Nazwa zamówienia: Budowa pracowni modułowej Rezonansu Magnetycznego (RM) dla potrzeb Szpitala, w tym opracowanie dokumentacji projektowej, wykonanie robót budowlano-instalacyjnych w celu przygotowania infrastruktury niezbędnej do montażu pracowni modułowej wraz z dostawą, montażem i uruchomieniem urządzenia RM - w formie "zaprojektuj i wybuduj" dla potrzeb Szpitala Specjalistycznego im. Stefana Żeromskiego Sp ZOZ w Krakowie.

Numer referencyjny: SZP-271-9/24

WYJAŚNIENIA TREŚCI SWZ nr 3

26. dot.PFU opis pkt 6.15.9. Zdalny monitoring stanu urządzeń technicznych

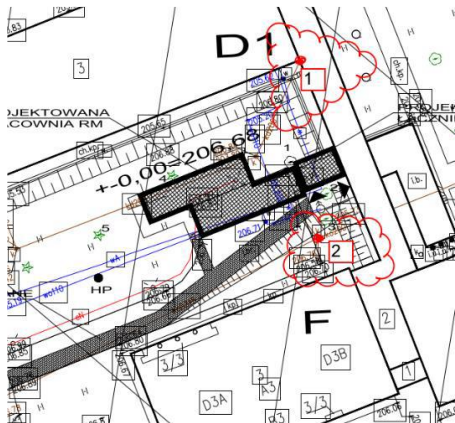
Zdalny monitoring stanu urządzeń technicznych dotyczący WSZYSTKICH parametrów roboczych o krytycznym znaczeniu (klimatyzacja, zasilanie, awarie systemowe) - poprzez przeglądarkę internetową. Stanowisko zlokalizowane w pomieszczeniu Elektryka Dyżurnego (budynek działu technicznego).

Czy szpital wymaga integracji z systemem szpitalnym, czy ma to być niezależny system z możliwością odczytu w pomieszczeniu Elektryka Dyżurnego?

Niezależny system, z możliwością odczytu w pomieszczeniu elektryka dyżurnego.
